Propuestas, observaciones y sugerencias al Proyecto de Plan Hidrológico de la Demarcación Hidrográfica del Ebro.

Revisión de tercer ciclo (2021-2027)

Organización/Particular: Agència Catalana de l'aigua

Mapa de situació de la Conca del Barranc de la Galera (en rojo, codificada como E1300)

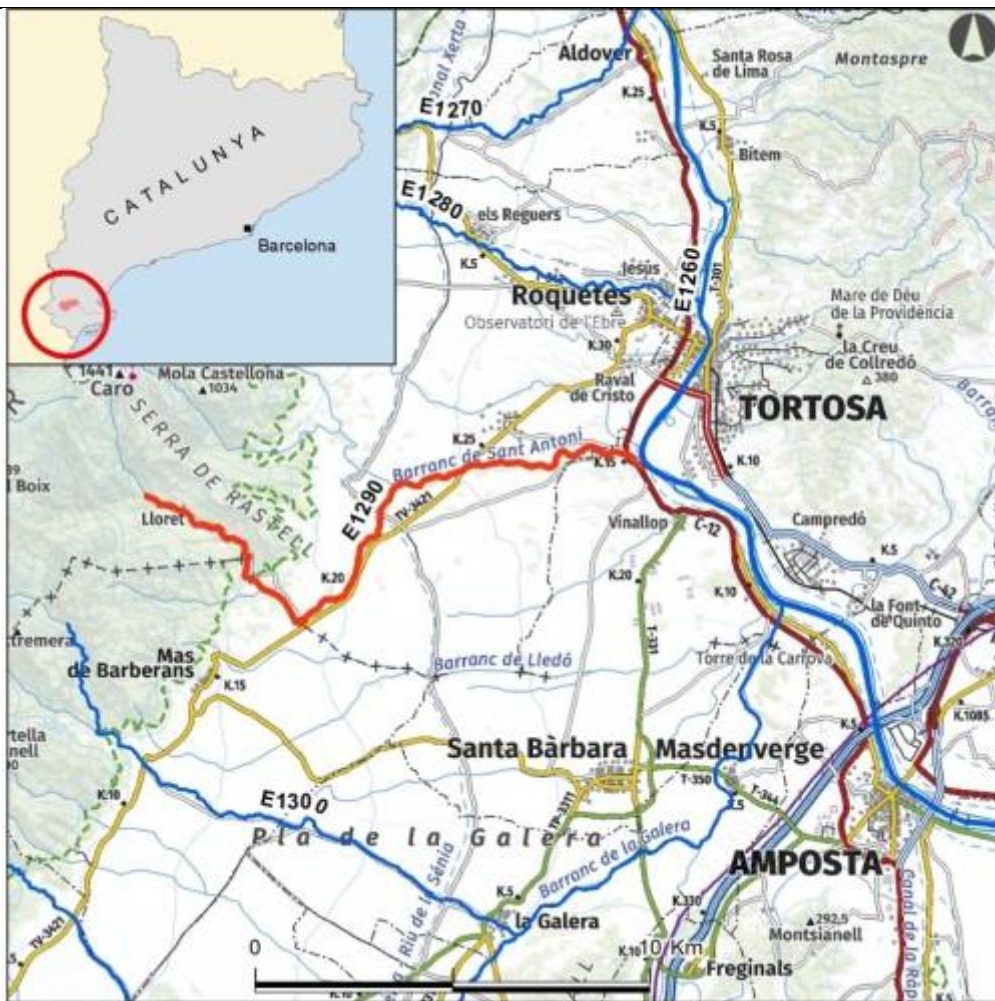
Las masas de agua que se solicita incluir son cursos importantes del bajo Ebro, con una longitud parecida a la longitud media de las masas de agua ríos de la cuenca del Ebro (que es de 19,49 km) y cuencas próximas o superiores a 10 km².

Nombre	Motivo	Inclusión
Conca del Barranc de la Galera	Cuenca de 27.000 ha. Más de 50 km de cauces fluviales	Sí. Necesaria
Barranc de Sant Antoni	Cuenca de 7.000 ha. Curso principal de 17 km.	Conveniente
